Žádost o dodatečné informace k zadávacím podmínkám veřejné zakázky na zhotovení stavby:

„Rekonstrukce terminálových učeben a infrastruktury staré budovy“

VŠE v Praze

Správné hodnoty v tabulce

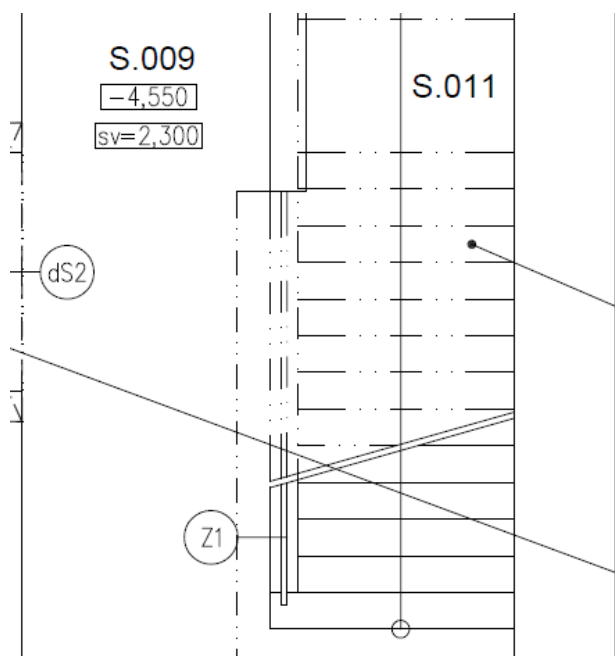
Proveřením zadávací dokumentace jsme zjistili, že v části výkazu výměr jsou posunuty hodnoty množství a měrné jednotky oproti popisu u položek :

1177	733	Rozvod potrubí		
1178		Potrubí z trubek ocel. závit. jak.mat.11 353.0	m	980,00
1179		DN 15	m	268,00
1180		DN 20	m	215,00
1181		DN 25	m	310,00
1182		DN 32-40	kus	176,00
1183		Příplatek za zhotovení přípojky DN 15	kus	134,00
1184		Znovu připojení stáv.přípojek těles na nové stoupačky(bříz.,metan.,4np)	kus	34,00
1185		Připojení nového potrubí na stávající potrubí	m	1733,00
1186		Tlakové zkoušky ocel. potrubí do DN 50	%	0,02
1187		Rozvod potrubí -přesun hmot výšky do 12 m	%	0,01
1188		Rozvod potrubí - zvětšený přesun do 1000 m

Žádáme zadavatele o opravu výkazu výměr, neboť uchazeč není oprávněn upravovat či měnit položky výkazu výměr stavby.

Toto je uměle vyvolaný zástupný bod kolize, hodnoty jsou známy, prosím posuňte si řádek a vyplňte.

- sloupec E je posunut o buňku nahoru ve sloupci E (řádku 1178 až 1188)

1177	733	Rozvod potrubí		
1178		Potrubí z trubek ocel. závit. jak.mat.11 353.0		
1179		DN 15	m	980,00
1180		DN 20	m	268,00
1181		DN 25	m	215,00
1182		DN 32-40	m	310,00
1183		Příplatek za zhotovení přípojky DN 15	kus	176,00
1184		Znovu připojení stáv.přípojek těles na nové stoupačky(bříz.,metan.,4np)	kus	134,00
1185		Připojení nového potrubí na stávající potrubí	kus	34,00
1186		Tlakové zkoušky ocel. potrubí do DN 50	m	1733,00
1187		Rozvod potrubí -přesun hmot výšky do 12 m	%	0,02
1188		Rozvod potrubí - zvětšený přesun do 1000 m	%	0,01

Ve výkresové části je uvedený odkaz:

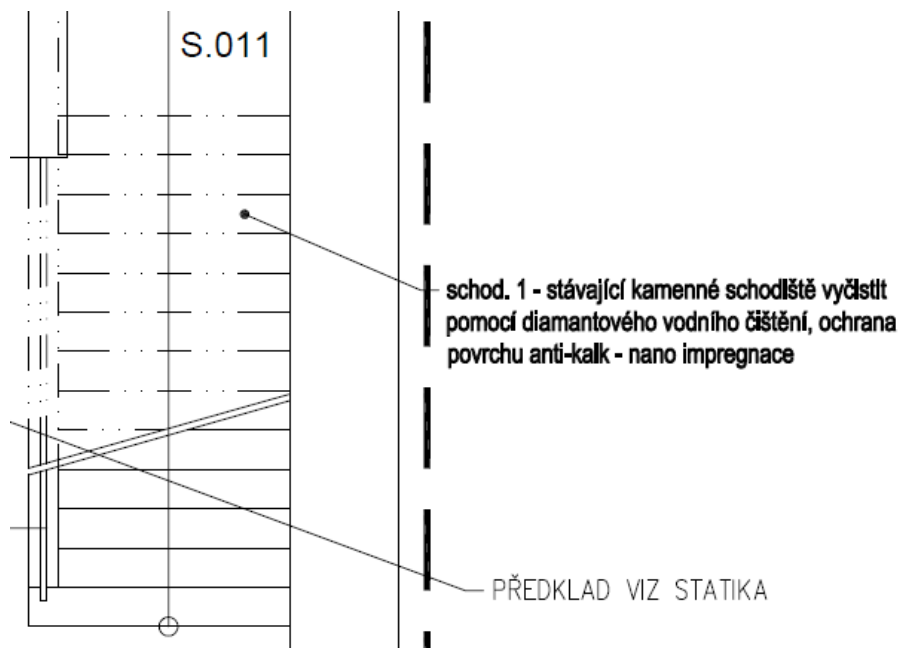
Uchazeč upozorňuje, že požaduje-li zadavatel provedení oprav schodiště v suterénu, musí svůj požadavek specifikovat v rozsahu nezbytném pro zpracování nabídky (§44, odst.4., a ZVZ) a zahrnout do výkazu výměr (§44, odst. 4, b, ZVZ) tak, aby obdržel srovnatelné nabídky.

Žádáme zadavatele o sdělení, ve které položce jsou obsaženy tyto práce - vyčištění schodiště pomocí diamantového vodního čištění, ochrana povrchu antik-kalk-nano impregnací.

Tato položka je zahrnuta v odd. 492, 63 – Podlahové konstrukce s nášlapnými; podrobnosti (druhy a složení materiálů) jsou uvedeny v PD „skladby podlahových konstrukcí“, které jsou nedílnou součástí tohoto oddílu. V jednotkových cenách je : Dodávka + montáž
